COMUNE PORTE DI RENDENA

PIANO REGOLATORE GENERALE 2019

Fascicolo schede Ca da Mont variate

1. Integrazioni introdotte in seconda adozione

Manufatto N° **88**

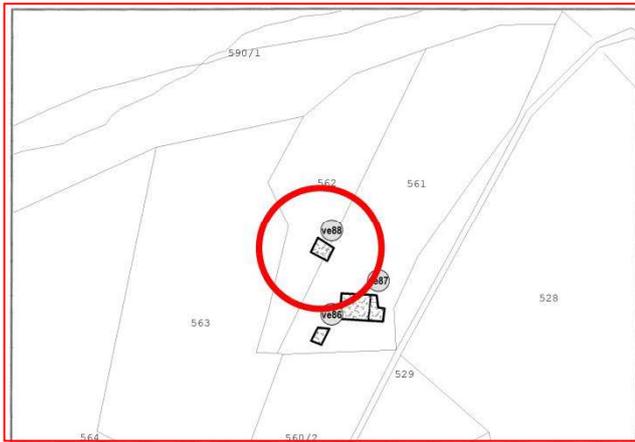
- Sono state stralciate le varianti **24b (scheda Javrè 74)** e **17 (scheda Villa Rendena 60)**, la variante **18 (scheda Verdesina 88)** è stata confermata avendo verificato che era presente un errore di inserimento cartografico. L'inquadramento cartografico corretto ha permesso di verificare che il manufatto rientra nei requisiti indicati dal Servizio Foreste.
- Come richiesto dalla nota, di cui sopra, all'interno delle NTA Vigo Rendena art.4 (R5) ricostruzione/ripristino è stata inserita una specifica relativamente al mandato di parere espresso dalla CEC che deve essere finalizzato alla sola "conservazione e valorizzazione".

Note **Edificio non presente in mappa.**

Manufatto N° 6

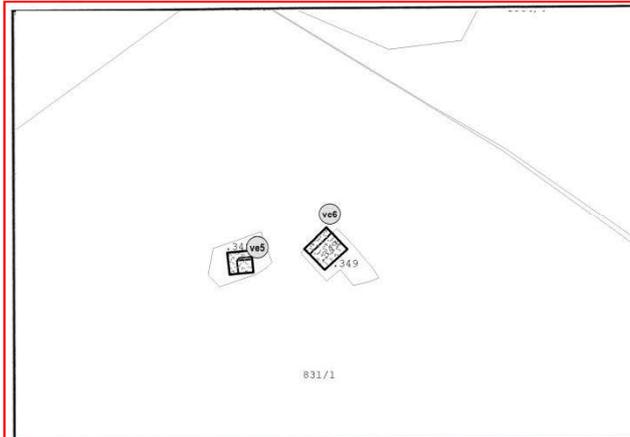
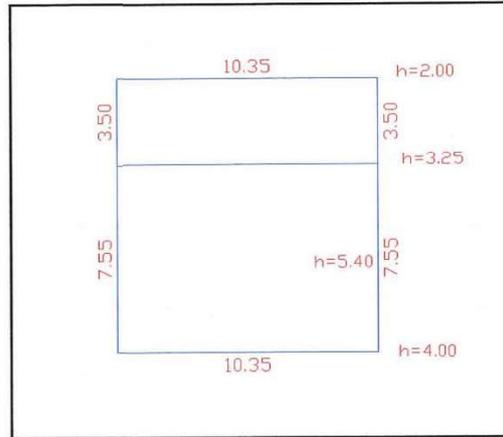
- E' stata modificata la scheda n.6 in modo tale da riuscire ad individuare il fronte interessato dal possibile portico come da indicazioni di PRG del 2002.
- La tipologia della legnaia è stata rivista rendendo la stessa più essenziale reversibile. Viene quindi ridotta la platea al solo perimetro delle pareti esterne e viene proposto uno schema a telaio con rivestimento in assi verticali.

**E' consentita la possibilità di un ampliamento con un portico sul fronte sud-est.
 Si veda anche art.43.1 NTA**
